Consejo Nacional de Operación

Acuerdo 940 Por el cual se aprueba la incorporación del cambio en los límites de generación y absorción de potencia reactiva de las unidades 1 y 2 de la planta de generación Termosierra y las respectivas curvas de carga

Acuerdo Número:
N° 940

Fecha de expedición:
02 Marzo 2017

Curva de cargabilidad unidades 1 y 2 Termosierra

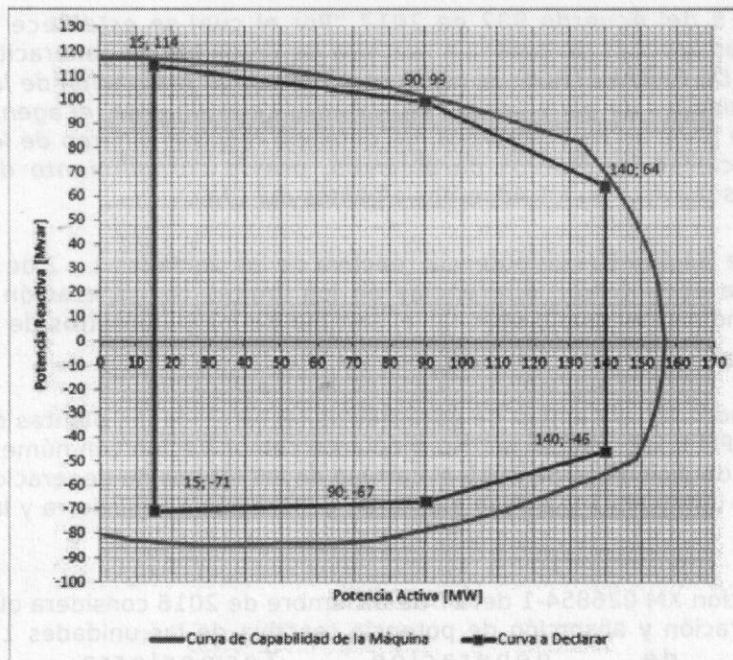
- 2 Que como resultado de la realización de las pruebas de potencia reactiva de las unidades 1 y 2 de la planta de generación Termosierra, se encontraron diferencias en los límites de generación y absorción de potencia reactiva, haciéndose necesario solicitar el cambio de los parámetros de la curva de cargabilidad.

Aprobar la declaración de una nueva curva operativa de carga de las unidades 1 y 2 de la planta de generación Termosierra, en las que se define la capacidad para entrega y absorción de potencia reactiva de la unidad en función de la potencia activa generada.

Sobreexcitación		Subexcitación	
P [MW]	Q [Mvar]	P [MW]	Q [Mvar]
140	64	140	-46
90	99	90	-67
15	114	15	-71
